**高浜発電所 原子炉設置変更許可申請  
【津波警報が発表されない可能性がある津波への対応に係る  
指摘事項への回答について】**

2020年5月26日  
関西電力株式会社

# 4/30審査会合におけるご指摘事項及び反映内容

## 【破壊伝播速度パラメータスタディにおける1波目の非線形性】

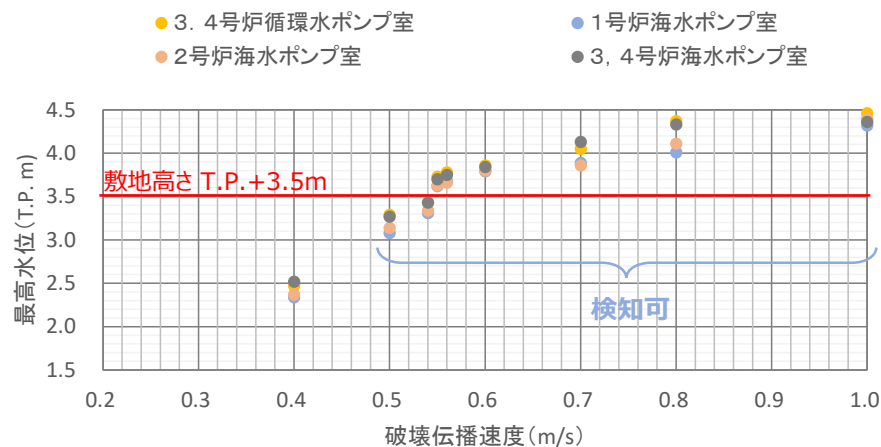
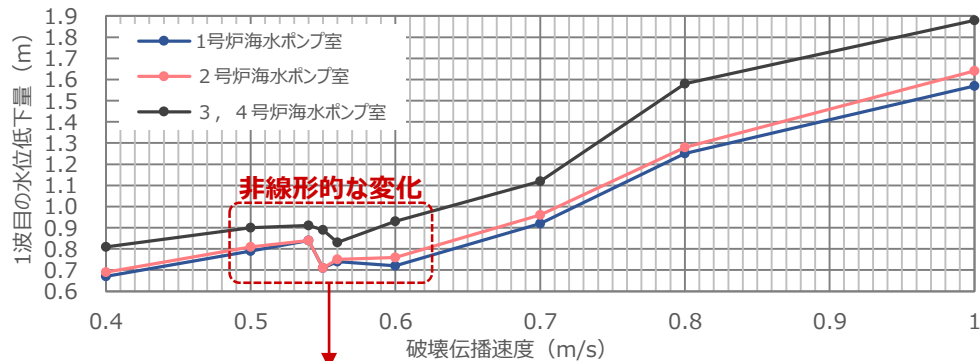
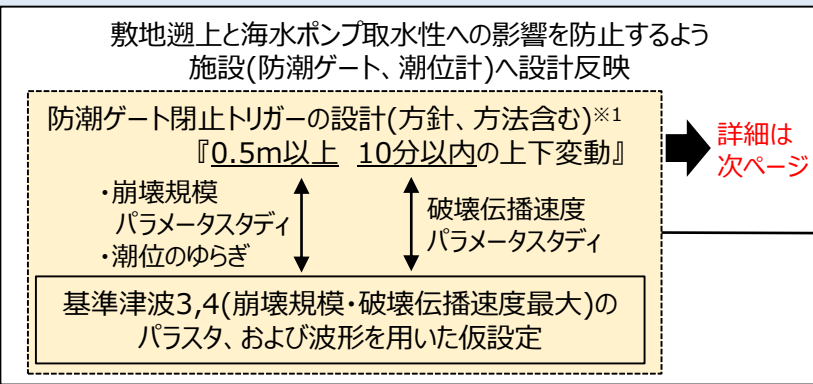
2.トリガーの設定値の決定プロセスについて、崩壊規模と破壊伝播速度のパラメータスタディから求めた仮設定値だけでなく、増幅比率の観点からの仮設定値も整理したうえで、それぞれの特性に応じた不確かさを考慮し、工学的判断に基づいてそれらを包絡する判断値を設定すること。

破壊伝播速度		0.4m/s			0.5m/s			0.54m/s			0.55m/s			0.56m/s			0.6m/s			0.7m/s			0.8m/s			1.0m/s		
最高水位 [T.P. m]		2.52			3.29			3.43			3.73			3.78			3.86			4.13			4.37			4.46		
1波目	ポンプ室	1号	2号	3,4号	1号	2号	3,4号	1号	2号	3,4号	1号	2号	3,4号	1号	2号	3,4号	1号	2号	3,4号	1号	2号	3,4号	1号	2号	3,4号	1号	2号	3,4号
	水位低下量[m]	0.67	0.69	0.81	0.79	0.81	0.90	0.84	0.84	0.91	0.71	0.71	0.89	0.74	0.75	0.83	0.72	0.76	0.93	0.92	0.96	1.12	1.25	1.28	1.58	1.57	1.64	1.88
	0.7m低下時間[分]	-	-	11.1	9.2	8.5	8.1	8.3	7.4	7.5	9.1	9.0	7.5	8.2	8.2	7.4	7.5	7.2	6.7	5.4	5.3	5.7	4.5	4.3	2.7	3.2	3.1	2.4
検知可否		x	x	x	○	○	○	○	○	○	○	○	○	○	○	○	○	○	○	○	○	○	○	○	○	○	○	○

- Es-K5の水位上昇側のパラメータスタディ結果では、破壊伝播速度0.5～0.6m/sの区間において、破壊伝播速度と1波目の水位低下量の関係が線形的になっていないことから、破壊伝播速度0.54m/s及び0.56m/sの計算を追加し、非線形的な区間の傾向を確認した。
- 破壊伝播速度0.5～0.6m/sの区間では、1波目の水位低下量の平均値は0.76～0.90mで、ばらつきは0.05m程度であった。
- 破壊伝播速度0.4m/sでは最高水位が2.52mと小さく施設影響は生じないが、1波目の水位低下量の最低値は0.67mである。
- 海底地すべりエリアBのEs-K5の破壊伝播速度のパラスタから、「**第1波の水位変動量の非線形性が見られる区間は、0.50m/s～0.60m/sの間であること。**」及び「**0.4～1.0m/sを通し全体的な傾向は線形傾向があること。**」から、破壊伝播速度0.5～0.6m/sの区間の1波目の水位低下量の最低値は0.67m程度以上と考えられる。

### 【基準津波3, 4における防潮ゲート閉止時の流速分布】

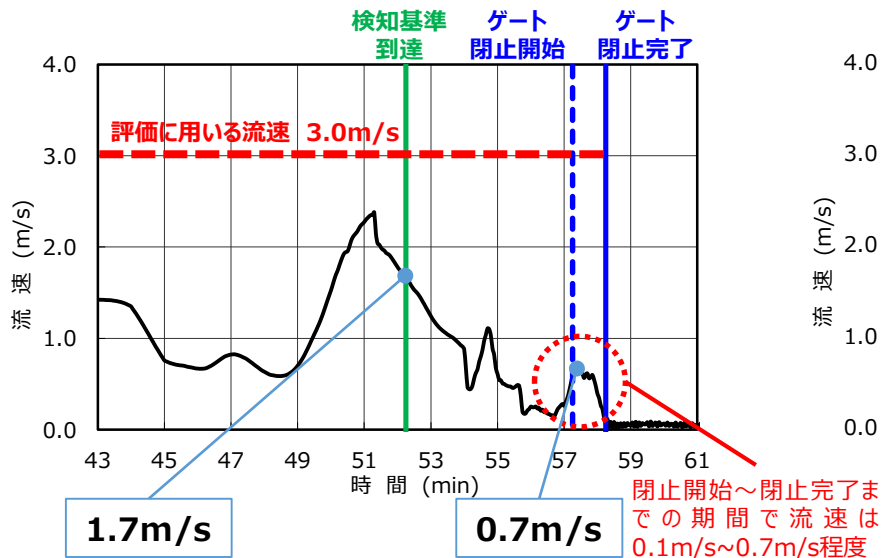
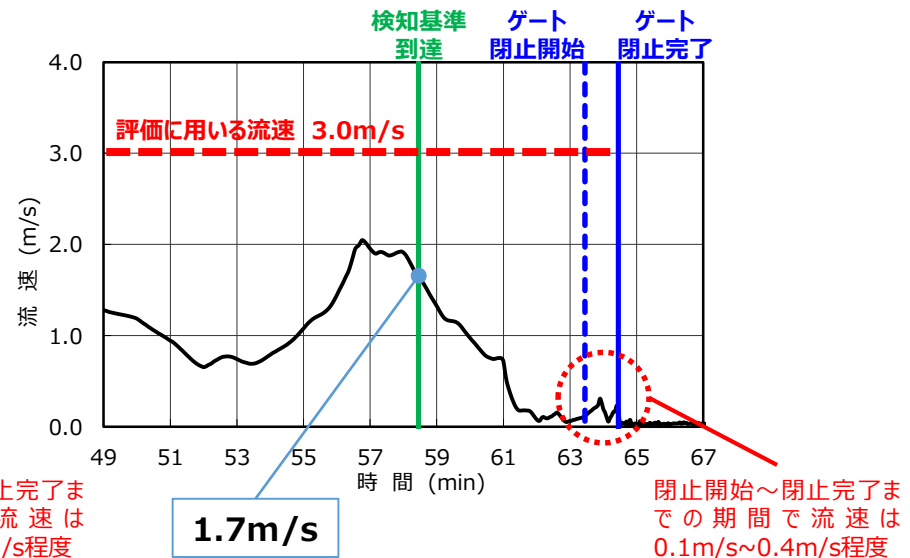
4. 取水路防潮ゲートの閉止時間の計算のうち、貝付着の影響を考慮する必要がないことを資料を用いて説明すること。

- 防潮ゲート閉止時間算定に用いる流速は、保守的に3.0m/sとする。
- 基準津波3, 4の津波シミュレーションにおいて、防潮ゲートが閉まる時間帯の最大流速は0.7m/sである。また、防潮ゲート閉止タイミングの不確実性を考慮し、検知基準到達時に防潮ゲートを閉止する状況を想定した場合（循環水ポンプが全停止している場合）の最大流速は1.7m/sである。これらの流速を用いたパラメータスタディにより、ゲート閉止時間の変動幅による影響を確認。
- なお、防潮ゲート閉止時間を算定する際の流速については、定常状態で防潮ゲートに作用する条件とする。

- ※ 津波シミュレーションでは、閉止完了時刻まではゲート開、閉止完了時刻以降はゲート全閉となる条件としている。
- ※ 全方向流速（絶対値）を示している。

### 一般車両の退避時間の検討結果

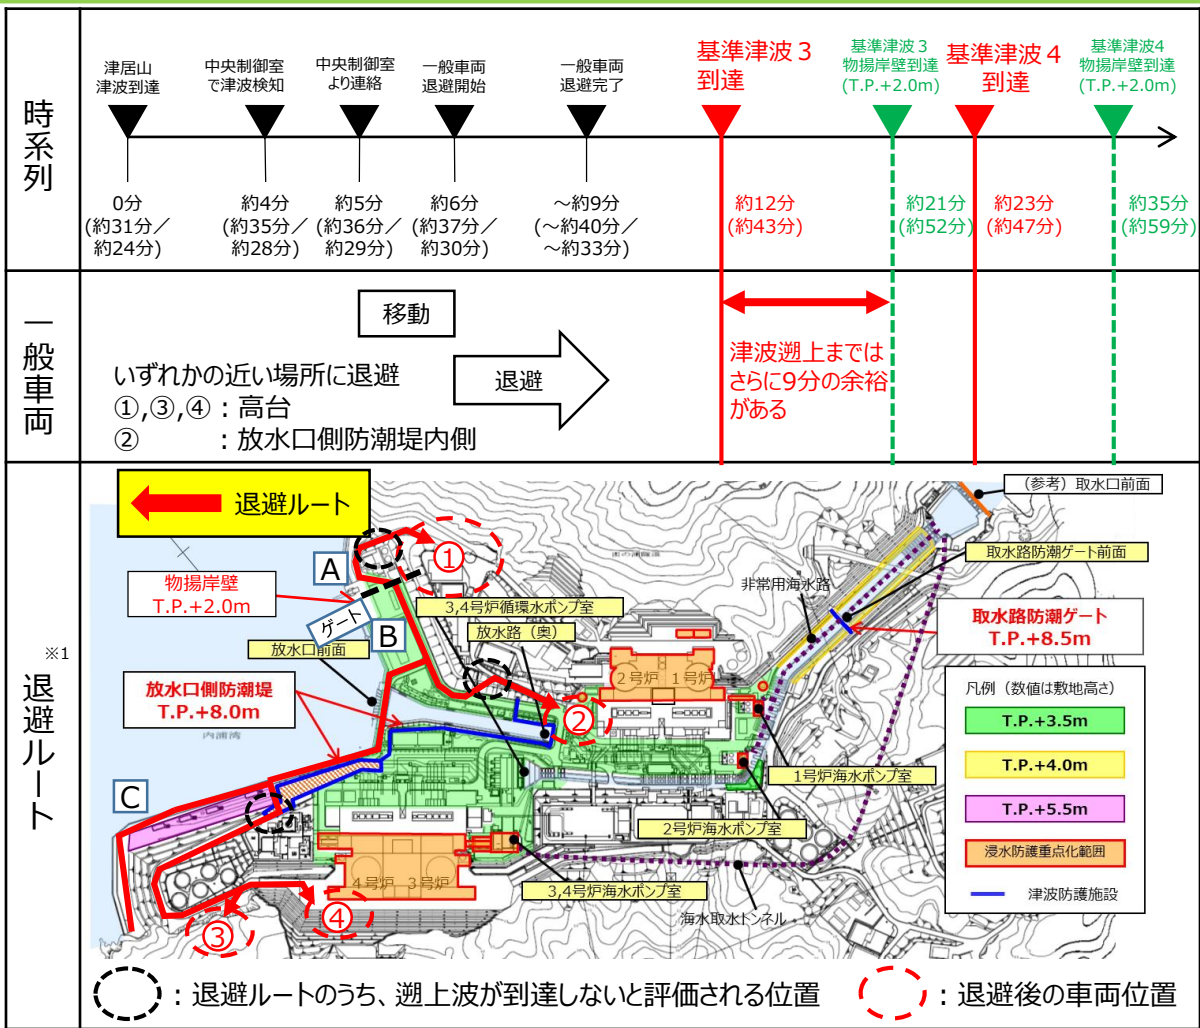
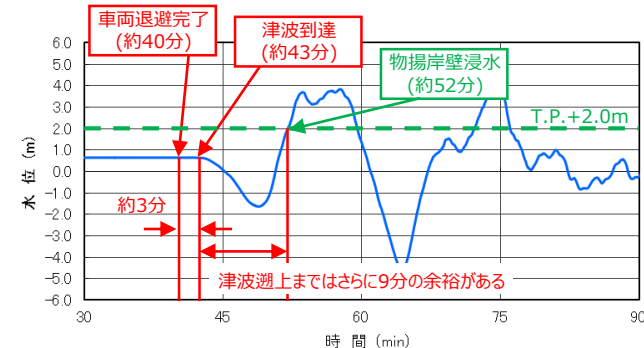
5. 構内の車両について、漂流物となりえるか整理し  
工認で説明すること。

- 一般車両が退避地点に到達するには約3分必要であり、**津居山津波到達から10分以内に退避可能**
- 海底地すべり津波の高浜発電所への第一波到達時間は津居山地点への津波到達後、最短約12分であることから、**津波到達までに一般車両は退避可能**
- また、構外潮位計が欠測した場合は、**欠測した時点で退避を実施**（欠測時も検知時と同様に中央制御室より連絡を行う運用とする。）

- 津居山の潮位変化を検知すれば中央制御室に情報が伝達される(約4分)
- 中央制御室より構内無線にて運転手に周知(約1分)
- 運転手が一般車両に搭乗し、退避開始(約1分)
- 一般車両が退避地点に到達(～約3分)
- 以上より、津居山津波到達～車両退避完了は約9分であり、津波到達時間(約12分)よりも早く退避可能
- なお、T.P.+2.0mの物揚岸壁に津波が遡上するまでに、基準津波3,4はそれぞれ、さらに約9分、約12分の余裕がある。

・駐車台数が最も多いエリアBでは、車両台数を駐車スペース最大の約30台と想定。退避開始後、3秒毎に各車両が出発したとすると約2分で全車両の出発が完了する。さらに最後に出発した車両もゲートから②のエリアまでの距離が約300mであり、車両走行速度30km/h (500m/min) を考慮すると、約1分で到達できるため3分以内での車両の退避は十分可能である。なお、実測を行い、3分弱で退避可能であることを確認している。

## 早期襲来津波および海底地すべり津波到達時の燃料等輸送船対応について

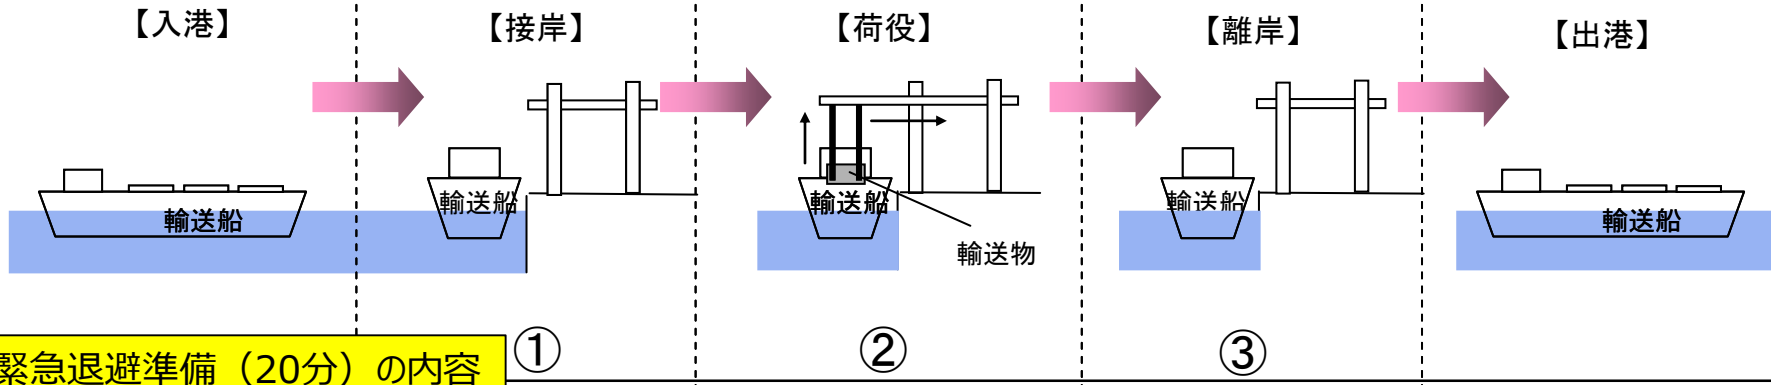
6. 燃料等輸送船の退避の考え方について基準津波 2 の評価を参照のうえ、資料にて説明すること。

- 既許可の早期襲来津波については、水位を考慮すると、**緊急退避に係る作業への影響は軽微**であり、輸送船は緊急退避することとした。
- 一方、海底地すべりによる津波では、水位の影響が無視できず、荷役中は、緊急退避に係る作業が困難であるため、**緊急退避しないこととした。**

- ・退避連絡～岸壁高さを超える時間を記載すべきところ誤って構外潮位計到達～第一波到達時間を記載していたため訂正した。(11分 → 16分)

## 燃料輸送車両等の評価について

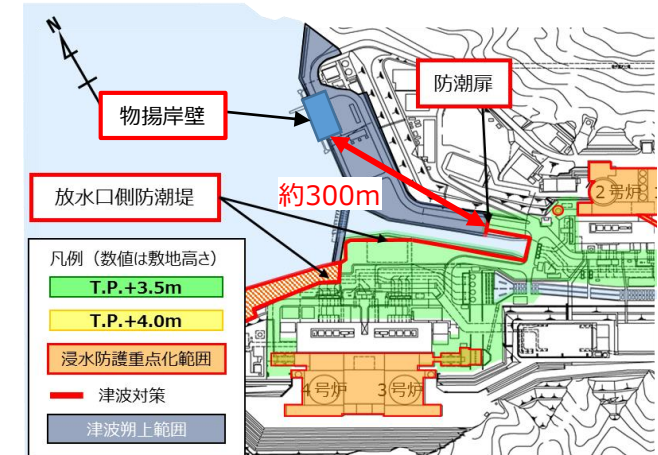
7.物揚岸壁の高さや位置を踏まえた輸送車両等の滑動性について補足説明資料を用いて示すこと。

○津波による滑動は、津波襲来直後の波力（衝撃力）による滑動と、その後の定常的な流速に対する滑動を評価する。波力による滑動は、ある程度発生する可能性はあるが、津波防護施設との離隔や高低差が十分あるため、衝突に至ることはない。また、定常な流速による滑動は、イスバッシュ式による評価から滑動しないことを確認した。

- ・津波波力による滑動距離は、物揚岸壁から津波防護施設までの距離を考慮すると十分小さいと考えられる。（物揚岸壁～津波防護施設：約300m（右図参照））
- ・物揚岸壁の高さ(T.P.+2.0m)は敷地高さ(T.P.+3.5m)と比べて低いことから、滑動によって、敷地高さに至ることは考え難い。
- ・物揚岸壁から湾内に落下した場合は沈降すると考えられる。
- ・定常な流速条件での滑動性は、イスバッシュ式を用いて、対象物が水の流れによって動かない最大流速（安定流速）と放水口前面の最大流速を比較した結果、燃料輸送容器及び車両並びにL L W輸送容器及び車両は滑動しない

## 構外潮位計欠測時の対応フロー

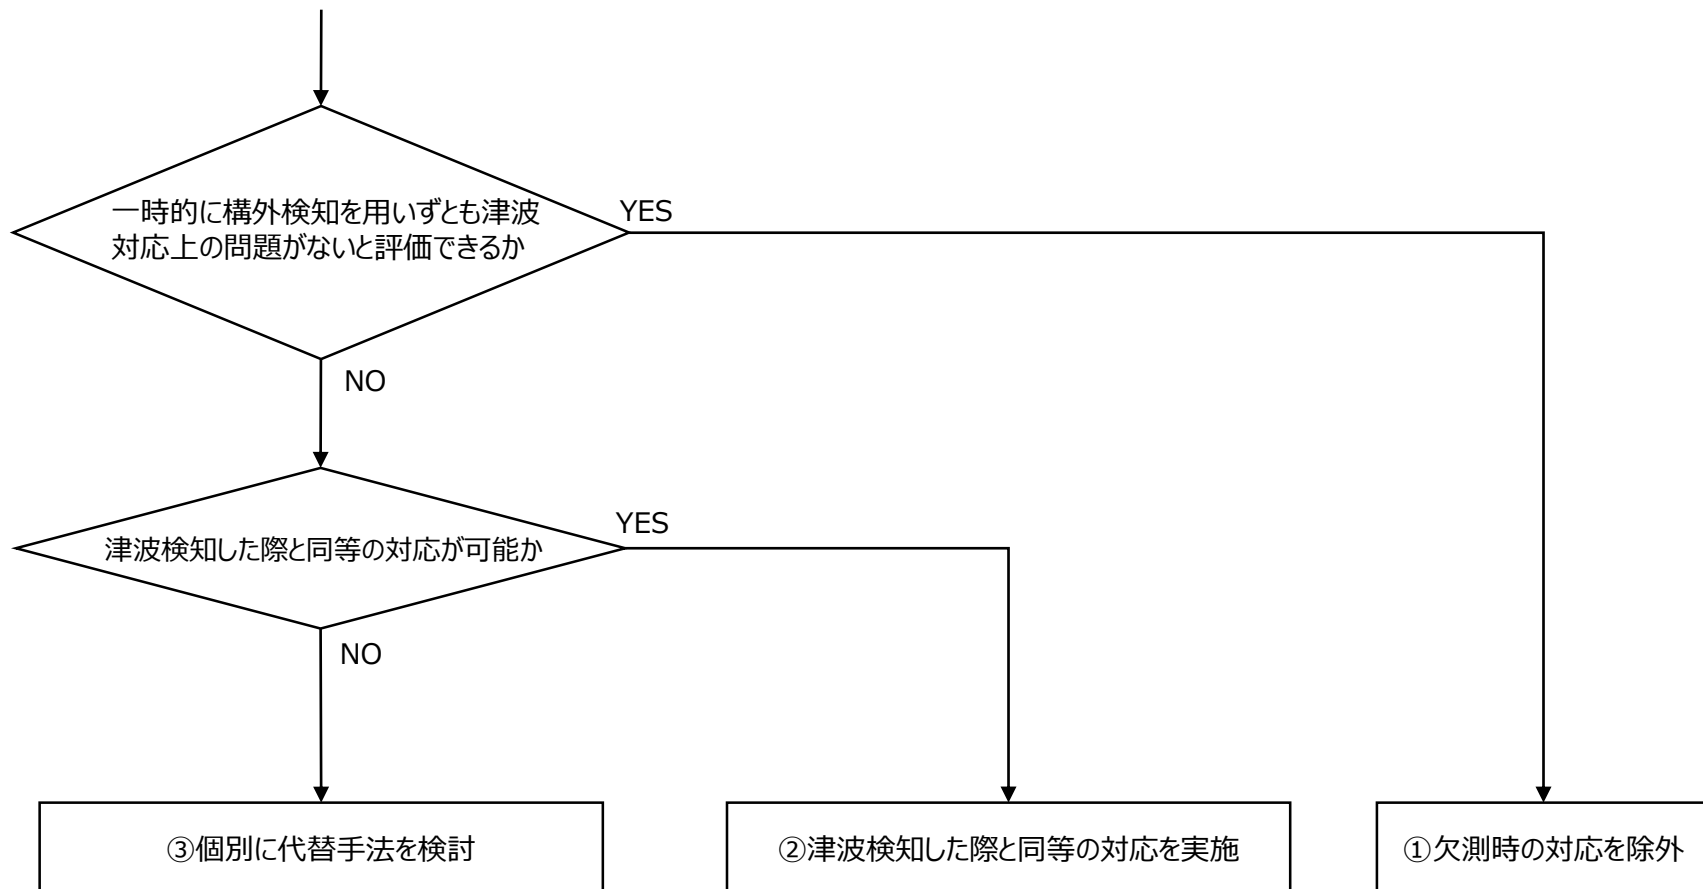
8. 構外潮位計が欠測した場合の対応について、対応項目ごとに分かりやすく整理して示すこと。

- 構外潮位計が欠測した際の対応について、以下のフローに基づき、対応を整理した。
- 一時的に構外検知を用いずとも津波対応上の問題がないと評価できる対応は「欠測時の運用を除外(①)」し、津波対応上の問題がないと評価できないが、津波検知した際と同等の対応が可能な場合は、「津波検知した際と同等の対応を実施(②)」する。津波検知した際と同等の対応ができないものは、「個別に代替手法を検討(③)」する。

## 一般車両に係る津波襲来時の津波防護施設への影響（基準津波2）

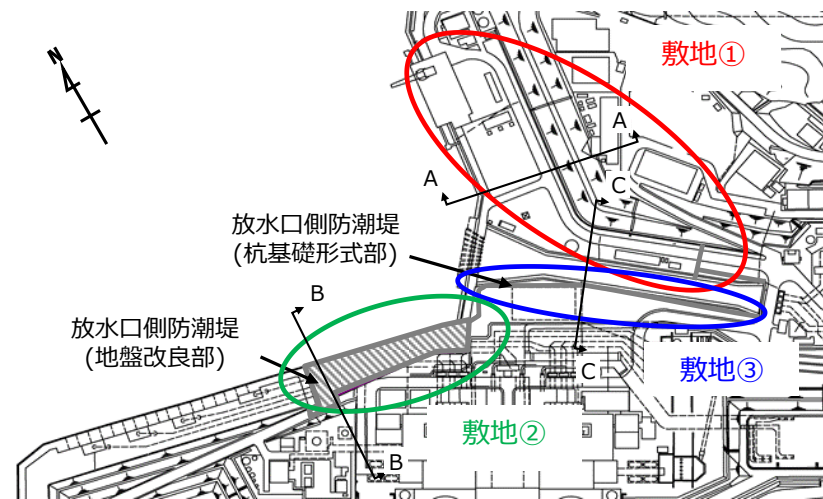
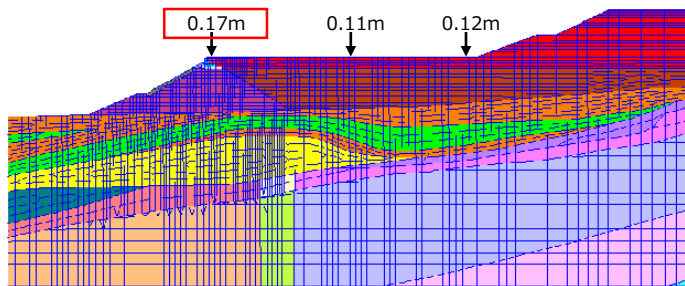
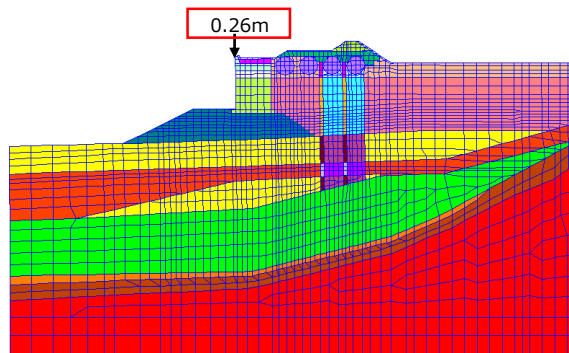
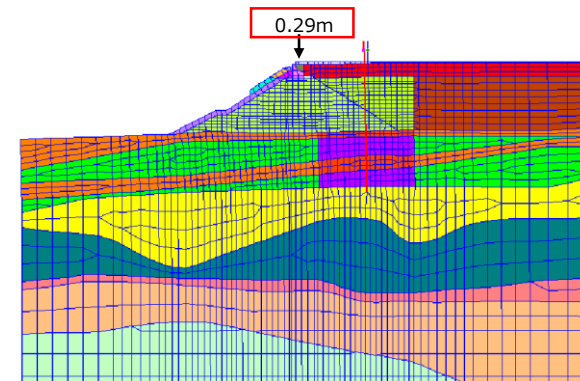
9. 基準津波 1 , 2 に対する輸送車両退避運用について、現場が判断できるのか、連絡ルート等について資料を用いて説明すること。既許可の範囲であるため、現場検査官に説明すること。

- 放水口付近は、埋立層および沖積層が分布し基準津波2の波源（FO-A～FO-B～熊川断層）の地震が作用した場合、液状化に伴い地盤沈下する可能性がある。
- 放水口側のT.P.+3.5mの敷地①については、基準津波2の波源の地震による地盤沈下量は約20cmであり、沈下後の敷地高さはT.P.+3.0m以上あると考えられる。
- 放水口側防潮堤（地盤改良部）前面のT.P.+3.5mの敷地②については、基準津波2の波源の地震による地盤沈下量は約30cmであり、沈下後の敷地高さはT.P.+3.0m以上あると考えられる。
- 放水口側防潮堤（杭基礎形式部）前面のT.P.+3.5mの敷地③については、基準津波2の波源の地震による地盤沈下量は約30cmであることから、沈下後の敷地高さはT.P.+3.0m以上あると考えられる。
- 以上より、敷地①～③については地盤沈下後の敷地高さがT.P.+3.0m以上あり、放水口前面津波高さ（T.P.+2.8m）に対して敷地高さが大きいことから、車両は津波防護施設に対する漂流物とならない。
- なお、基準津波1の波源（若狭海丘列付近断層）による地震については、作用する地震力が小さいことから、退避ルートへの影響はない。
